工程指示 / 要求簡箋(E.I.)

工程指示編號：EI / 5309/ ~~22~~ 23

工程編號： J - 858

工程名稱：將軍澳日出康城 11

名稱	鋁門基座板	制圖	WYY	2022-03-07	修改	△	W.E.X	20221021
材料	3mm厚鋁板	復核			日期			
顏色	ECD3X10099S-JF2	批准			圖號	J858-SD-AP01

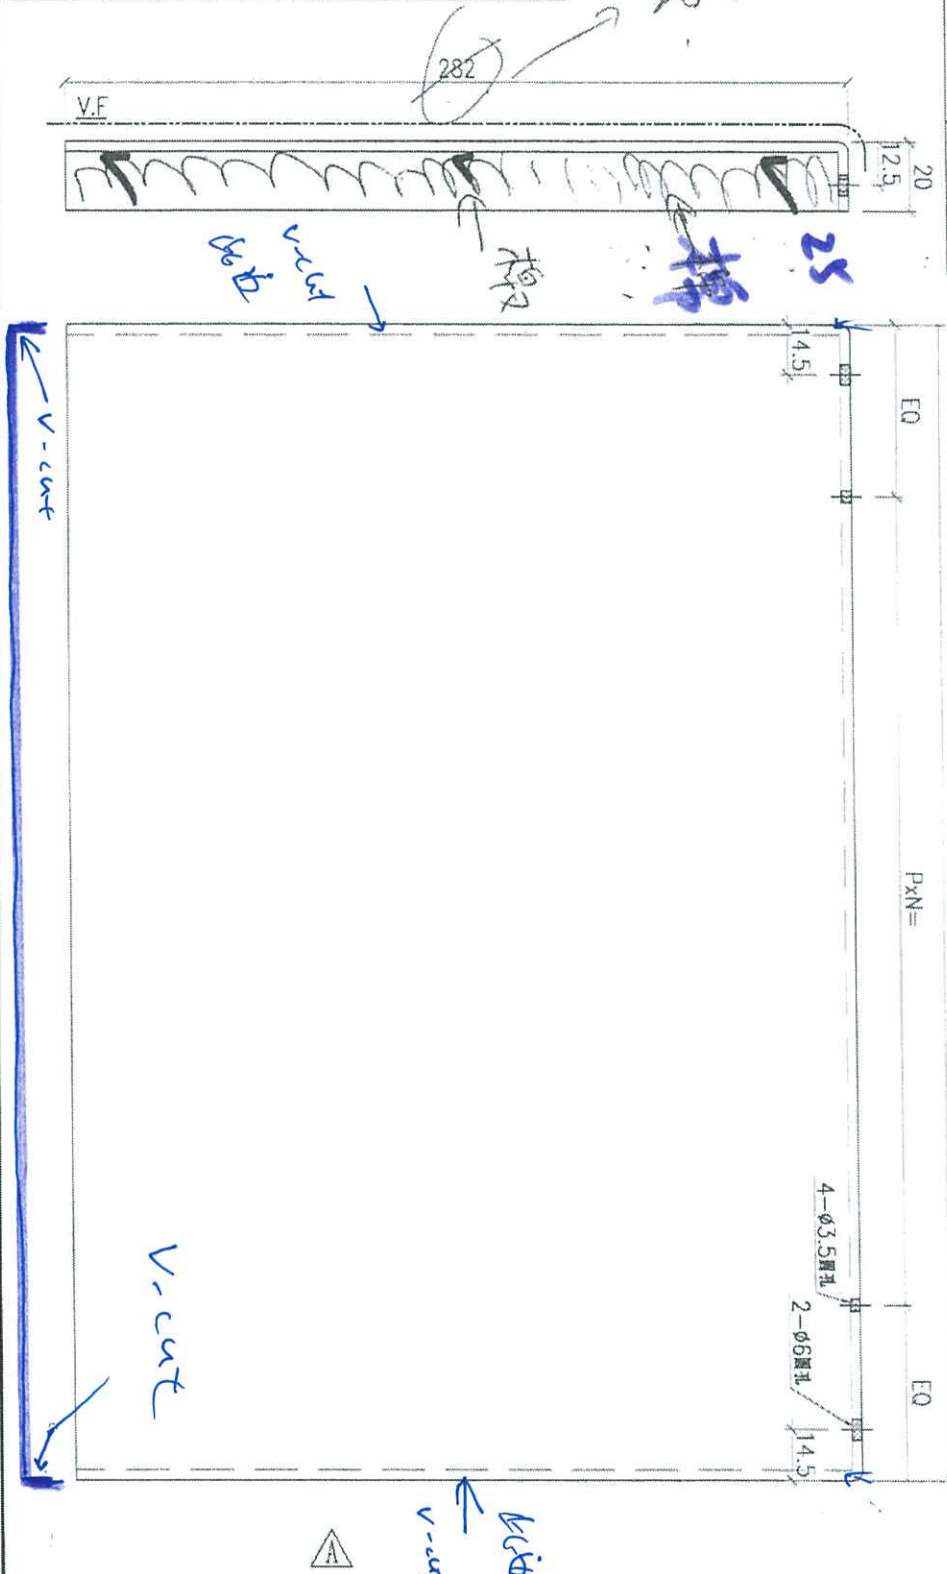
C 版： 鋁背板 SD-AP01：增加放行 T2,T3 (12,15,16/F) 按 v-cut 做， T1 不重做 (餘下未放行)

鋁背板跟 EI4831G 用 25mm 棉 附合地盆公差

A 版：改用 50mm 棉(跟 EI4831 BM)

名稱	趙門背板	制圖	WYY	2022-03-07	修改	△	W. E. X	20221021
材料	3mm厚鋁板	復核			日期			
顏色	ECD3X10099S-JF2	批准			圖號	J858-SD-AP02

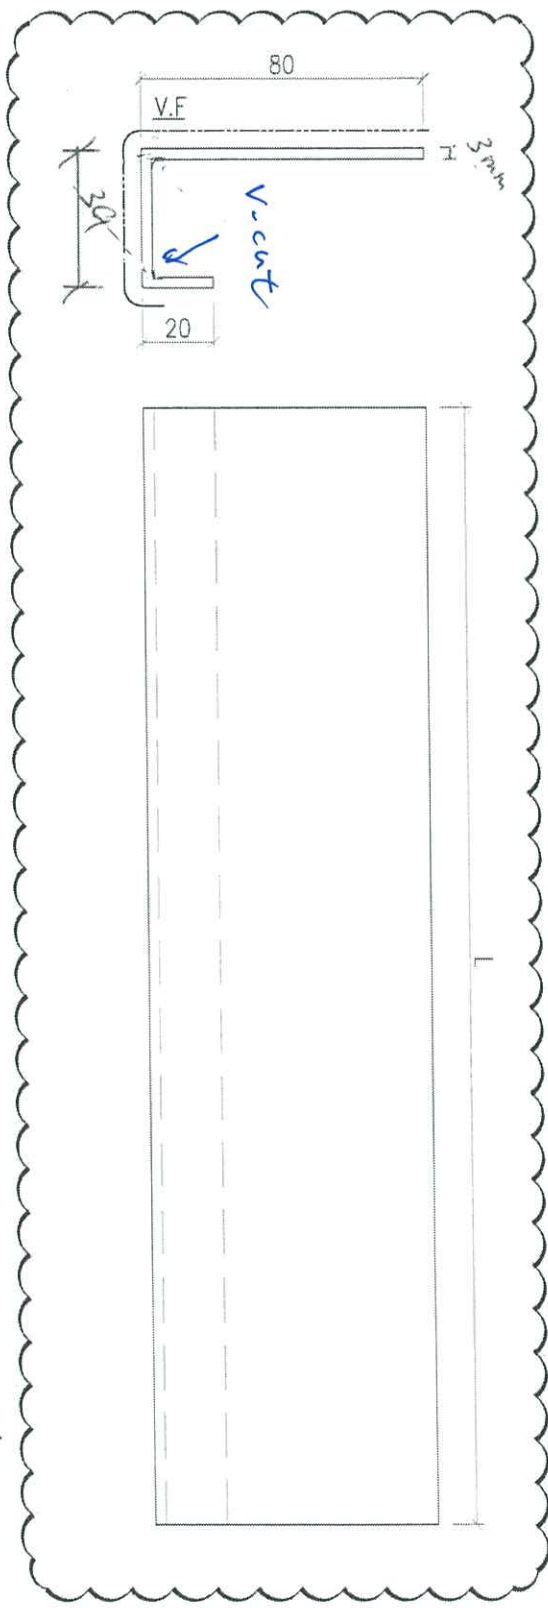
C 版： 陣底收口 SD-AP02：早前 T1 12,15,16/F 已出，現請按 v-cut 重做。

另請增加放行 T2,T3 (12,15,16/F) 按 v-cut 做

下重做 12/5/16/7
